**Projet de travaux d'aménagement de l'espace portuaire de  
Banyuls-sur-Mer  
présenté par la commune de Banyuls-sur-Mer**

**Avis de l'autorité environnementale  
sur le dossier présentant le projet  
et comprenant l'étude d'impact**

N° : 2017-005532

**PORT DE BANYULS**  
**VUE GENERALE**  
 révisé le 06 09 2017  
 échelle 1/1250 ème

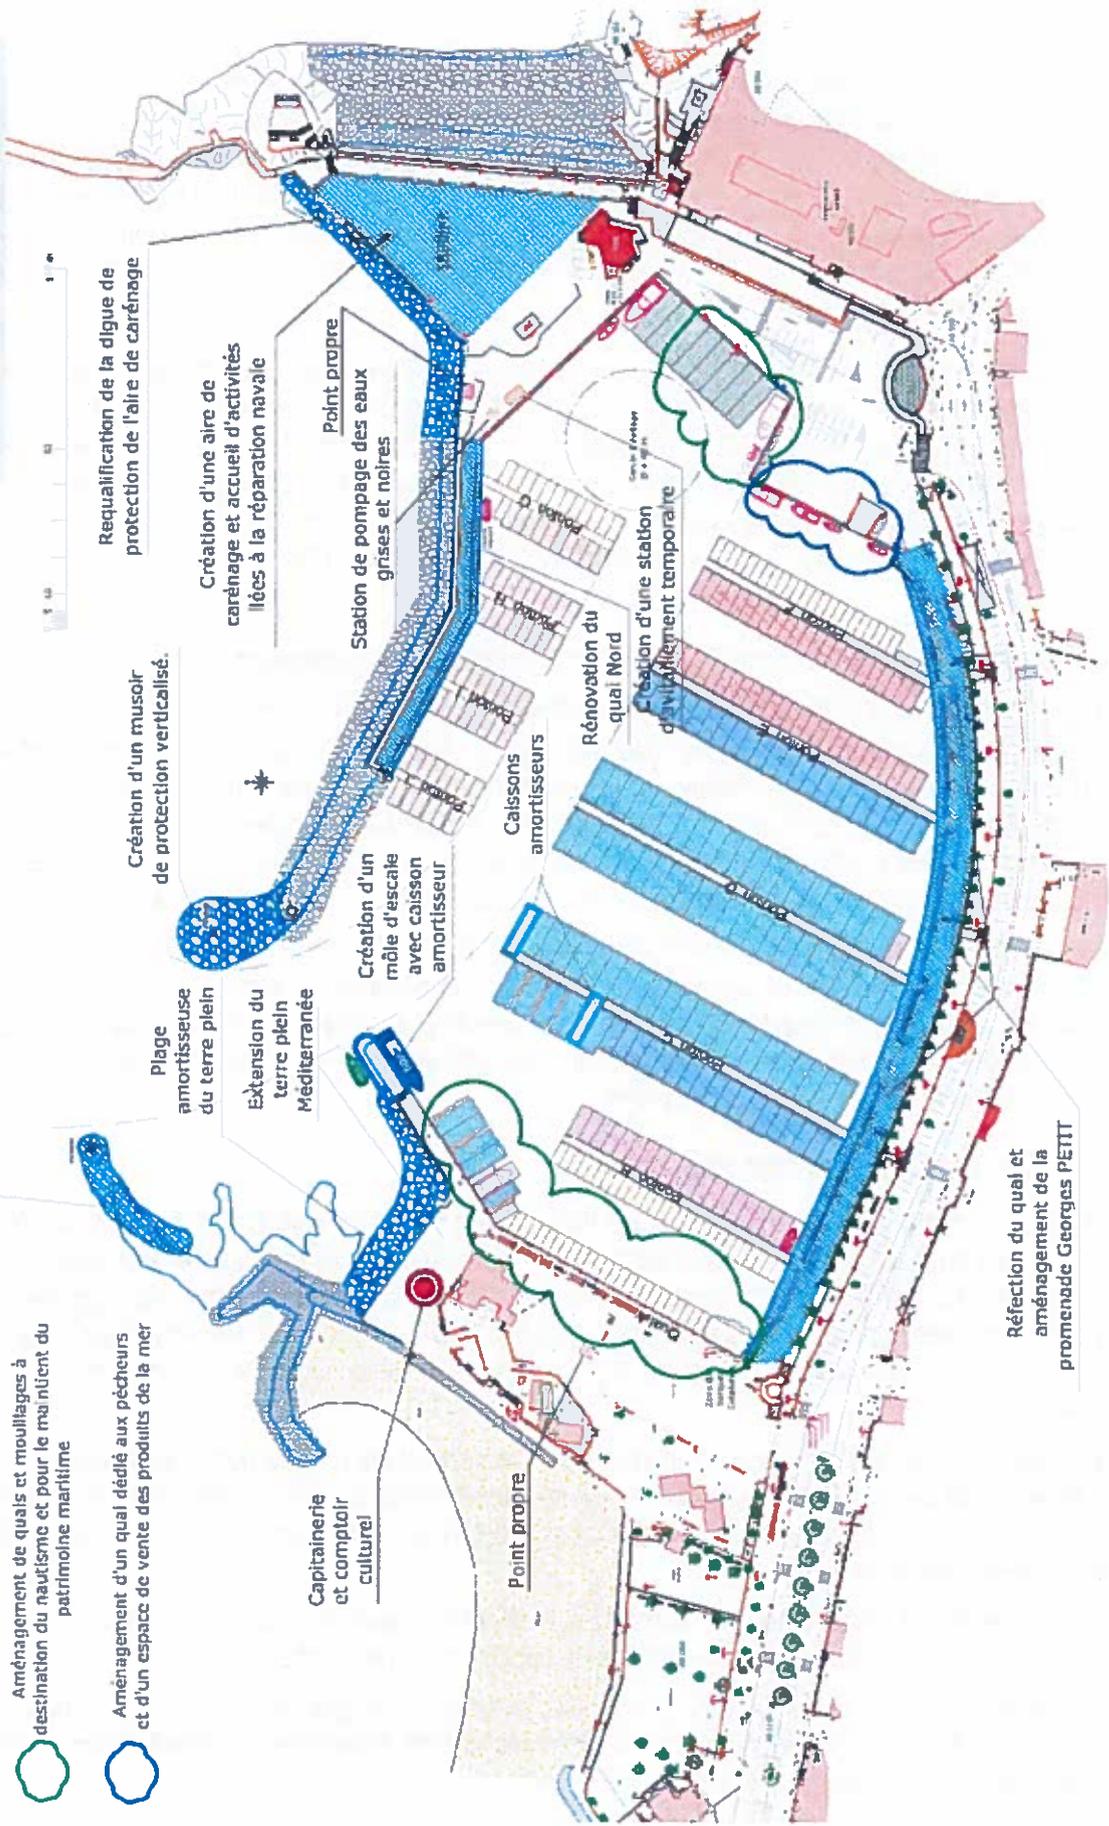
La réduction en longueur du ponton C devrait permettre de diminuer l'ombrage porté sur l'herbier.

Si les impacts des aménagements portuaires ont bien été étudiés, l'autorité environnementale observe que les impacts potentiels dus à l'agrandissement de la capacité du port de 70 places n'ont pas fait l'objet d'une analyse. Les améliorations sanitaires apportées devraient toutefois permettre de ne pas porter atteinte aux herbiers sous réserve du respect des conditions d'amarrage et d'utilisation des aménagements sanitaires et de mise en œuvre des mesures pour la sensibilisation des usagers et des vacanciers.

Figure 114: carte des zones sensibles correspondant aux herbiers et nacrés proches des ouvrages

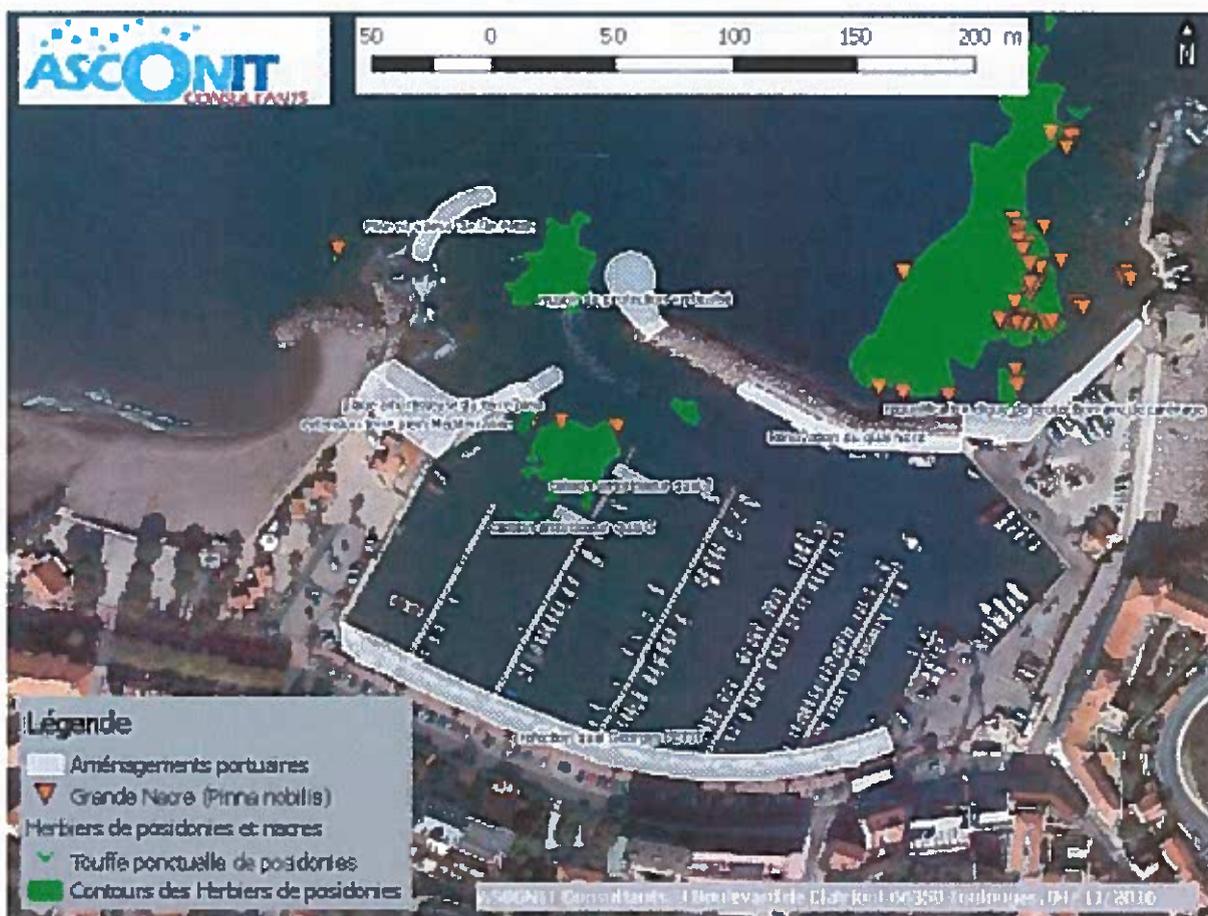
L'autorité environnementale rappelle que les techniques de chantier utilisées lors des travaux d'aménagements littoraux sont responsables d'une grande partie des destructions d'herbiers à Posidonies et que des précautions doivent être mises en œuvre. En ce sens, les modalités présentées, notamment la pose d'écrans de protection en géotextile, la présence de plongeurs pour les phases délicates, l'usage privilégié d'engins situés à terre (en particulier pour la mise en place des enrochements), le suivi en temps réel de la turbidité, permettront de minimiser la turbidité induite et d'éviter l'arrachage de pieds ; la saison de mise en œuvre des travaux tient bien compte de la biologie de *Posidonia oceanica* qui reconstitue ses réserves en été. L'élimination des macrodéchets est de nature à contribuer à l'amélioration de l'état de conservation des herbiers, sous réserve que les retraits soient effectués sous la surveillance de plongeurs.

Toutefois, la destruction d'une partie de l'herbier ne pouvant être totalement exclue au regard des travaux prévus et de leur proximité avec les herbiers, une demande de dérogation d'atteinte aux espèces protégées est jointe au dossier. Celle-ci ne vise que les herbiers dans la mesure où les 3 Grandes Nacres situées dans l'enceinte du port ne devraient pas être impactées ; il est cependant prévu d'intégrer l'espèce à la demande dans l'éventualité où d'autres individus, au-delà de 10, seraient découverts avant les travaux.
